NORSK INSTITUTT FOR VANNFORSKNING

Driftsundersøkelse av renseanlegg
i
Sogn og Fjordane

22. januar 1976

Sedimenteringsbassenget med flyteslam.

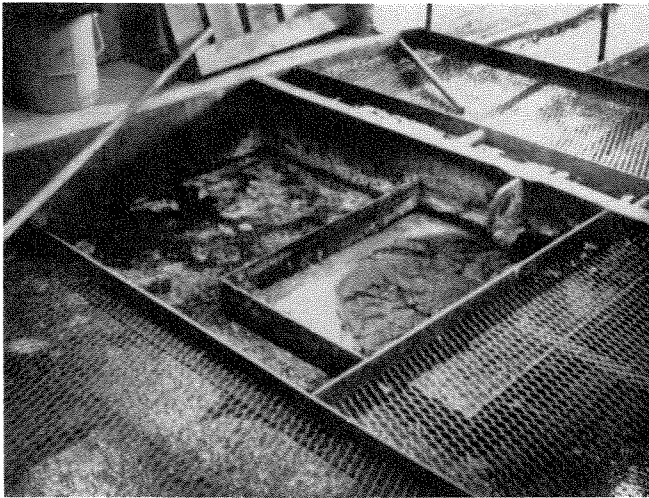
KOMMENTARER									
<p>Pkt. 9: ^{og 10:} Det lave oksygeninnholdet i luftetanken kan tyde på at lufterne er delvis tette. Pkt. 11: Overløpsrenne bør justeres. Pkt. 12: Det bør installeres skumskjerm, og flyteslam må fjernes regelmessig. Pkt. 13: Sedimenteringstanken er full av slam. Den må staves regelmessig slik at mammutpumpen får ført det tilbake til luftetanken. Pkt. 14.: Returslamføringen må stilles lavere. Pkt. 25: Kran må repareres slik at vannet kan stenges helt av. Pkt. 26: Det bør være en vask på anlegget. Pkt. 31: Utløpsrøret går bare rett gjennom veggen i anlegget, og vannstanden var nå så høy utenfor at det gav oppstuvning ved V- overløpet inne i anlegget. Pkt. 50: Siktedypskive må rengjøres.</p>

Det høye innholdet av suspendert stoff og kjemisk oksygenforbruk i utløpsvannet (SS = 290 mg/l, KOF=363 mg O₂/l) skyldes slamflukt fra sedimenteringstanken. Denne var helt full av slam, og det var tydelig at mammutpumpen for returslammet ikke fikk tak i alt slammet som hadde festet seg på veggene i tanken. Regelmessig nedskraping av slammet burde forbedre disse forholdene. I tillegg bør det installeres skumskjerm langs overløpsrennen.

Innløpsrist med store mengder ristavfall.

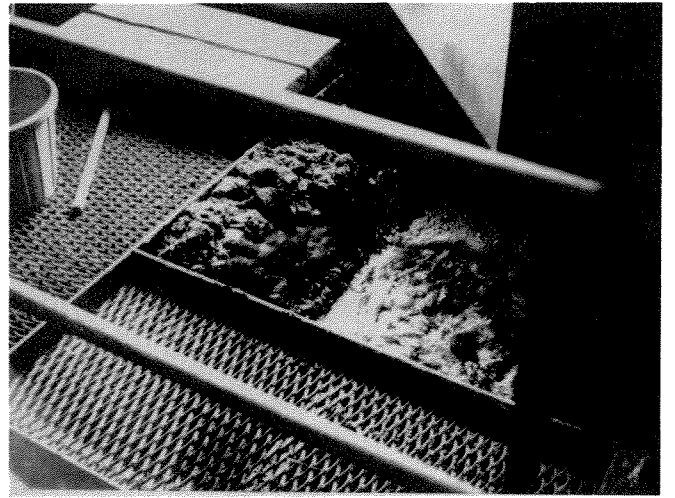
Ja	Nei	Bør skaffes			Ja	Nei	Bør skaffes			Ja	Nei	Bør skaffes
43	Driftsinstruks		●		48	Rake	●			53				
44	Driftsskjema	●			49	Hov	●			54				
45	Termometer	●			50	Siktedypskive		●	●	55				
46	Målesylinder	●			51	Oksygen meter		●		56				
47	Imhoffbeget	●			52	pH - meter		●		57				
KOMMENTARER														
<p>Pkt. 2: Risten bør renses oftere. Pkt. 8: Det er noe sedimentering på bunnen, særlig i nærheten av lufterørene (15-40 cm). Pkt. 12: Det bør settes inn skumskjerm. Flyteslam må fjernes regelmessig. Pkt. 14: Det bør settes på et 90°-bend på enden av returslamrøret for å unngå sprut. Pkt.23: Nesten umulig å få målt vannmengder. V-overløp vanskelig plassert. Pkt. 25. Ratt mangler på kran. Pkt. 27. Ikke rekkverk på gangbane v/sed.tank. Pkt. 43: Det finnes 2 maskinskrevne ark om igangkjøring og drift.</p>

Avløp fra renseanlegget går rett ut i terrenget.

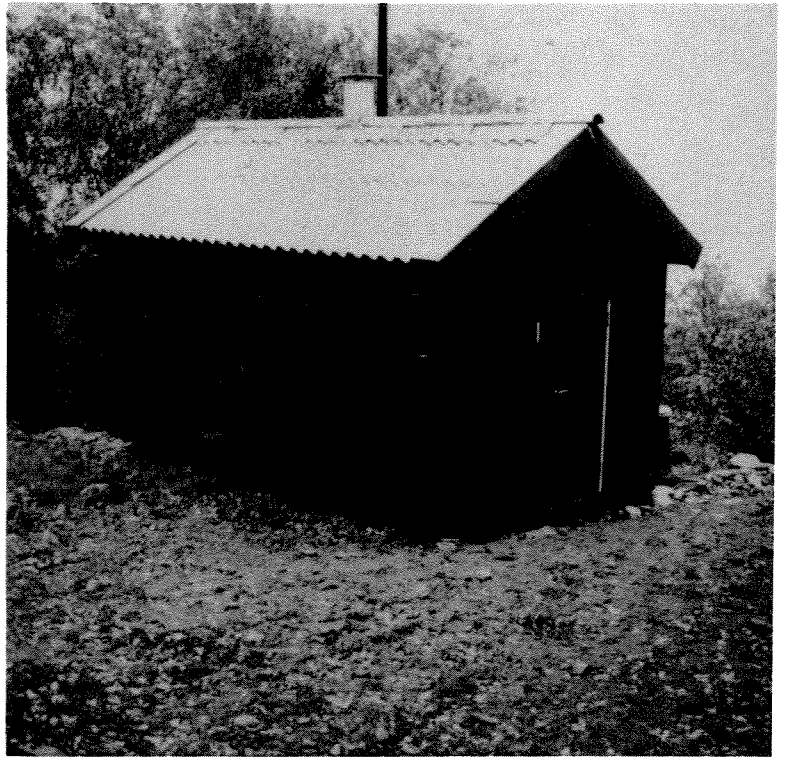
Hydraulisk overbelastning har ført til at det ikke finnes aktivt slam i anlegget (suspendert stoff i luftetanken = 25 mg/l), og følgelig foregår det heller ingen rensing av avløpsvannet. Innkommende avløpsvann er svært fortynnet, og det er tydelig at man har store lekkasjer inn på ledningsnett, som er relativt nytt og lagt etter separatsystemet. Vannføringen som ble målt om ettermiddagen (1,55 l/s), er ca. 10 ganger større enn det man burde forvente ut fra antall personer tilknyttet.

Dersom man skal få dette anlegget til å virke tilfredsstillende, er det påkrevet at man utbedrer ledningsnett. Anlegget skulle da ha alle forutsetninger for å fungere bra med det gode driftstilsyn og stell som det får i dag.

Overløpsrenne uten skumskjerm.
Flyteslam går rett i utløpet!

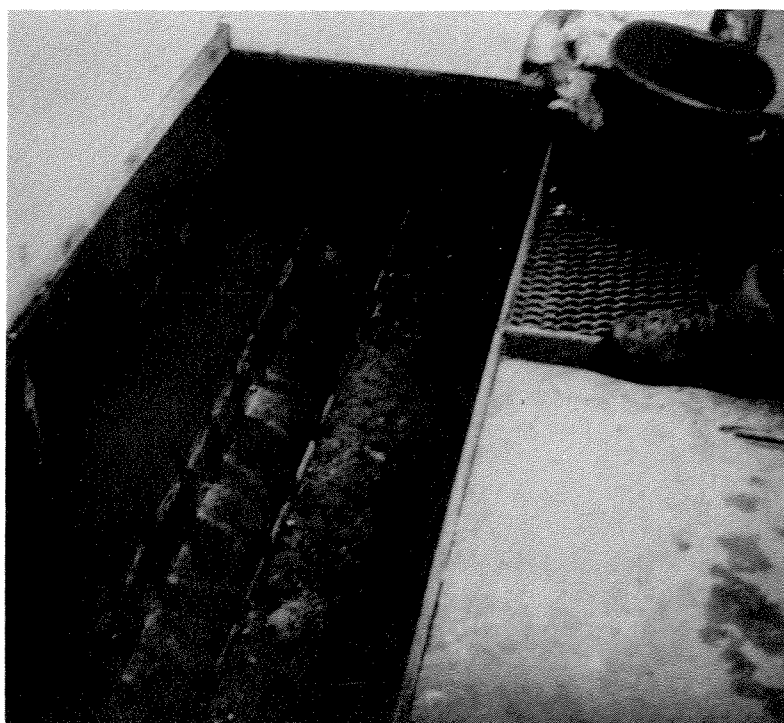
Pkt. 9: Anlegget var ute av drift p.g.a. feil ved det elektriske opplegget for blåsemaskinen.
 Pkt. 12: Det bør installeres skumskjerm ved overløpsrennen.
 Pkt. 14: Det bør settes på et 90° bend på enden av returslamledningen for å unngå sprut.
 Pkt. 29: Kraftig korrosjon på gangbaner, rekkverk, slamledninger og de deler av tankene som ligger over vann.

Høytrykksviften som forårsaket langvarig driftsstans.

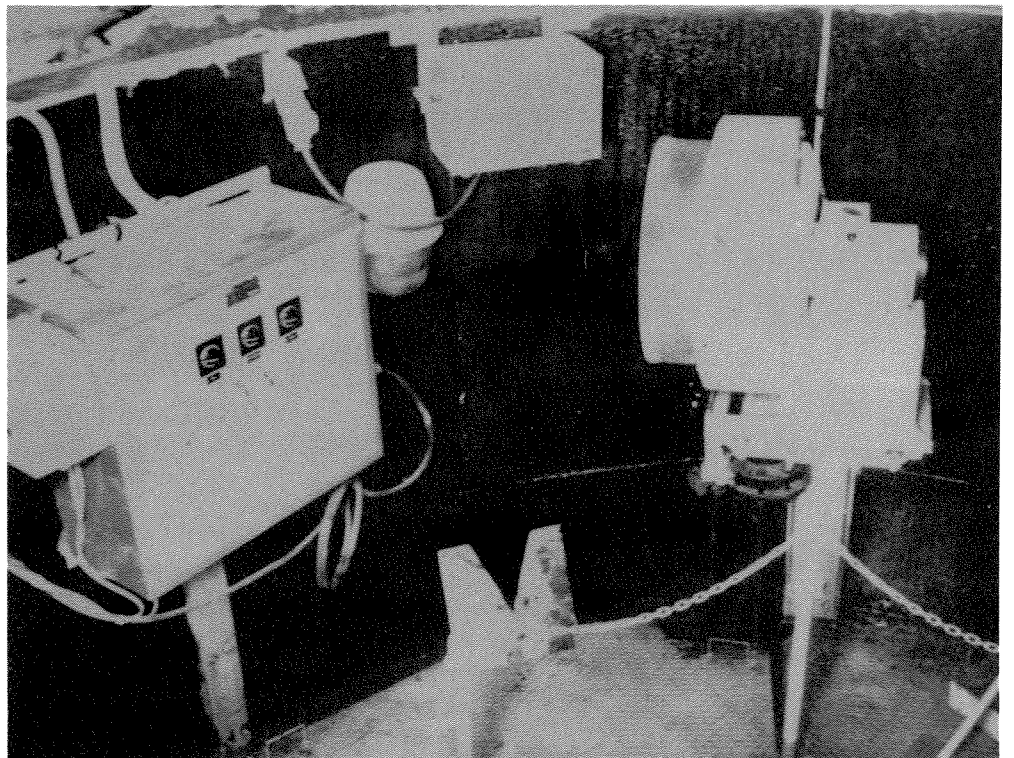
Anlegget ble igangkjørt våren 1975, men da viftemotoren brant etter kort tids drift, måtte man vente i 4 mndr. på å få ny motor fra leverandøren. Anlegget var derfor blitt satt igang igjen bare 14 dager før vårt besøk, og som analysene viser, var det ikke noe aktivt slam tilstede i luftetanken enda (suspendert stoff = 81 mg/l), og man har heller ingen renseeffekt. Aktivslam vil forhåpentligvis bygge seg opp etterhvert, men dersom innløpsvannet i gjennomsnitt er så fortynnet som stikkprøven vår viser, kan det bli svært vanskelig å få anlegget til å virke skikkelig. Avløpsvann fra skoler uten internat inneholder erfaringsmessig veldig lite organisk stoff (p.g.a. dusjer, urinaler, vask etc.), slik at det kan være vanskelig å få igang og opprettholde en biologisk prosess. Det vil derfor være en fordel å få tilkoplet endel husstander i tillegg til barne- og ungdomsskolen.

Forsedimenteringsbassenget
går over sine bredder.

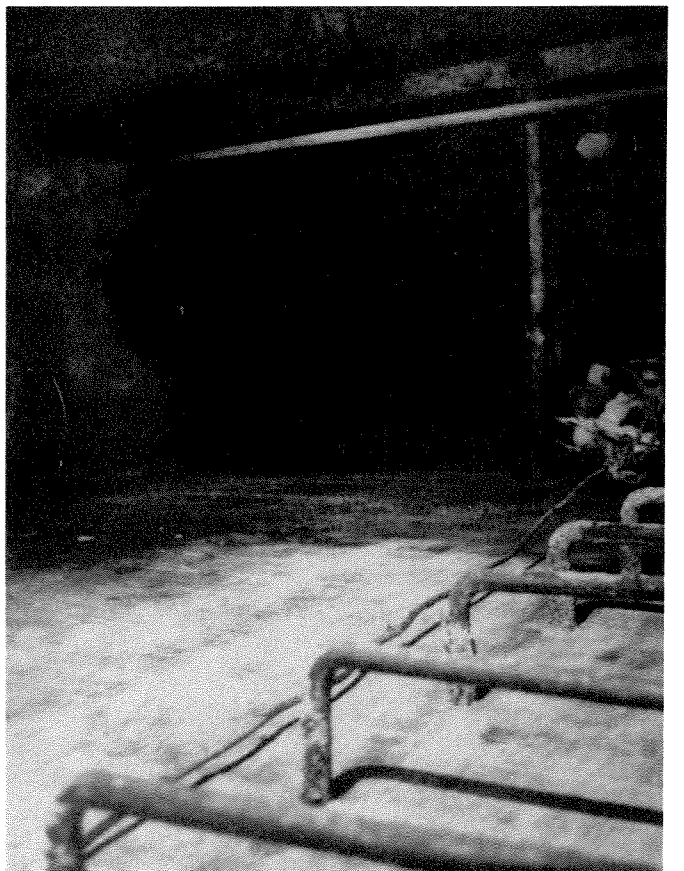
Hydraulisk overbelastning karakteriserer dette renseanlegget. Målinger i avløpsnett er tidligere gjort av bl.a. NIVA og rapportert i 1971 (0-22/67). Det ble da påvist store overvannsmengder inn på ledningsnett (separatsystemet). Ved vårt besøk på anlegget rant avløpsvannet over kantene på forsedimenteringsbassenget når innløppspumpene gikk (se bilde neste side). Det vil aldri være mulig å få en tilfredsstillende renseseffekt på anlegget under slike belastningsforhold.
